D. Juan Colomina: se edificará una casa
en las afueras del Portillo de Embajadores, barnada
entre el camino que baja al Canal y el que viene
de la Puerta de Atocha, manzana 8ª.

Proyecto de Fachada para unas Casas que se han de construir
en las afueras del Pórtico de Embajadores de esta
Corte.

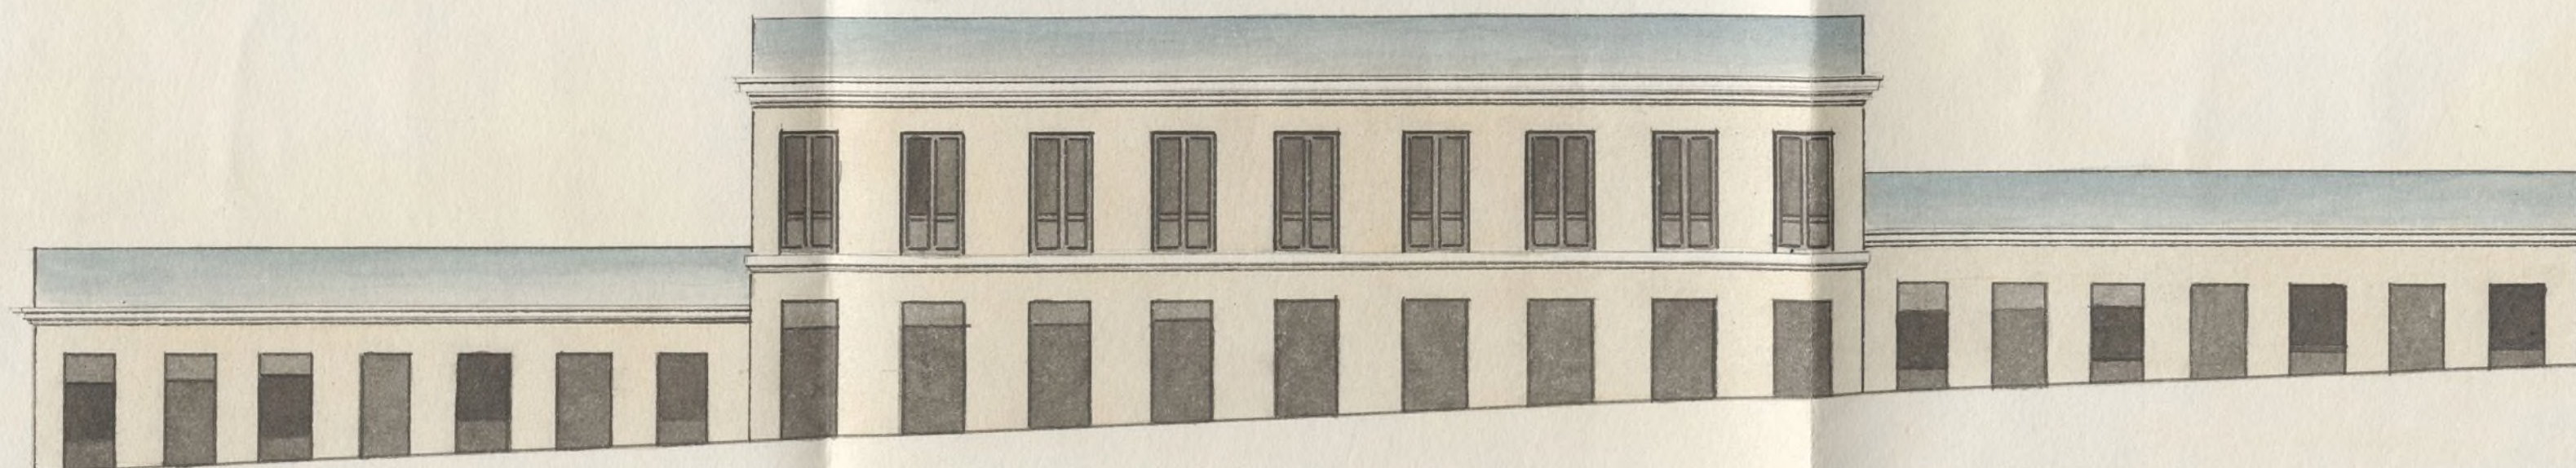
Enterado del plano de la fachada de la casa que se trata construir de nueva planta por

cuenta de D. Juan Coromina, en las afueras del Puente
de Embajadores en la barriada entre el camino q.
baja al Canal y el paseo de Sta. María de la
Cabeza, formado por D. Vidona. Sereno, Arquitecto
por la Academia de nobles artes de S. Fernando,
le halla arnegado a los principios del arte y acuerdos
de V. E.; en esta atención no encuentro inconveniente en
que se sirva conceder la licencia que se pide, a' salidas de q.
se observe en la construcción el diseño que acompaña, y
X que los cimientos se construyan de piedra pedernal con
mezcla de cal y arena sobre terreno firme dándole
tres pies de grueso hasta medio pie mas bajo que el
enras del piso exterior. Sobre dicho enras se ha de
construir el local de la fachada de dos y medio pies
de grueso que por lo menos sera' de mamposteria de
pedernal trabada con mortero de cal y arena construy-
endo el resto de dicha pared de fabrica de ladrillo hasta
recibir el alero que sera' de madera descubierta, ordi-

nario por lo menos; colocando los batientes y rejias de
modo que no salgan del haz exterior de la fachada y
por ultimo se rebocara esta con estuco blanco por lo
menos segun esta' mandado para las casas de las afue-
ras de Madrid: pero como V. E. se halla exclusiva-
mente encargado de la policia, buen aspecto de los
edificios y de la seguridad publica, podra' cuando quisiere
el Excmo Sr. Alcalde D. o Sr. Alcalde del Distrito mandar
que reconozca e' informe sobre el estado de la obra
sin embargo que el dueño de ella deba dar aviso
luego que este construido el local de la fachada p.
practicar el primer reconocimiento, segundo despues
de enrasado el piso 1.º y tercero cuando se ha-
lle la fachada coronada con el alero para que

La Comision de Obras, se ha
enterado de la solicitud de D. Juan Co-
ronina, para construir una casa, en
las afueras del Portillo de Embaja-
dorez, varriada, entre el camino que
vaya al canal, y el paseo de Santa
Maria de la labera, en su vista, y
de lo informado por el Arquitecto
Municipal, no halla reparo en que
V. E. se sirba acceder a dicha soli-
citud, siempre que se atenga al pla-
no que ha presentado, y a las Reglas de
alineacion y construccion, propuestas
por dicho Profesor Municipal. V. E. en
su vista acordara lo que considere mas acer-
tado. Madrid 4. de Agosto de 1855.
